臺北縣政府工務局 98 年第 1 次建築管理法規研討會議議程

肆、提案討論：

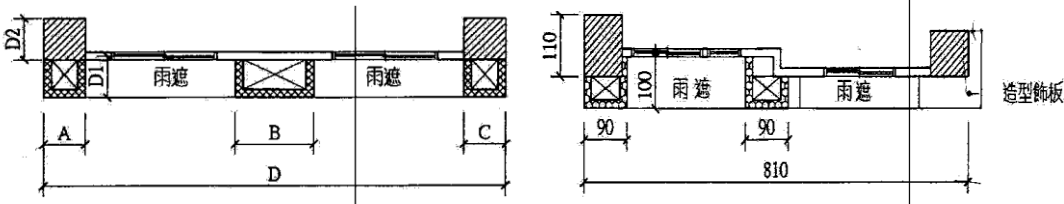
【980108】		建請簡化有關臺北縣建築管理相關文件建築師之簽證規定。
北市連絡處		建議：各技師簽證部分可否免逐項檢討簽證，於專業技師簽證欄統一簽證負責即可。
局 98 01	初步意見	有關「建造執照（加強山坡地建築管理與技術規範）檢核表」係由建築技術規則第 260 條至第 268 條規定檢討，另其檢核表業由內政部營建署核備在案後函轉各縣市執行多年在案，故其相關更新報備需另行簽報核准後使得遵照辦理；惟其查核表係涉及多項專業技師簽證負責後再由建築師綜合簽證，故仍建議依目前執行方式辦理。

決議	應於各項「相關專業技師檢核簽證欄」逐項檢討註明符合規定後，於「專業技師簽證欄」敘明各自負責項目後統一簽證負責，另設計建築師仍應作綜合簽證。
--	----	---
